改善箇所説明図

【不具合の内容】

①尾灯

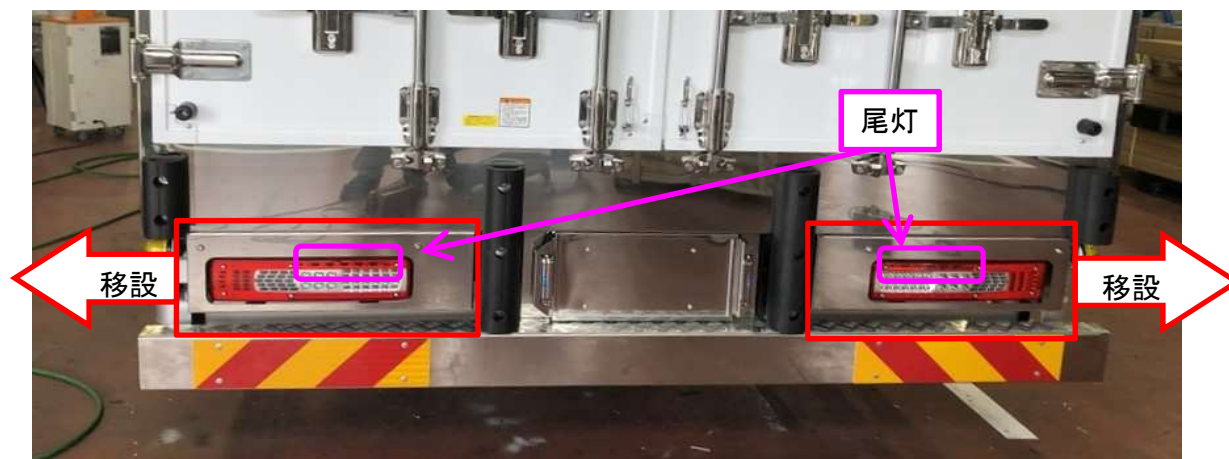
バン型トラックのリヤコンビネーションランプにおいて、当該ランプの取付指示が不適切なため、尾灯または後部反射器の取付位置が保安基準に適合しない。

尾灯：リヤコンビネーションランプのブラケットを交換し、適切な位置に修正する。(改善①)
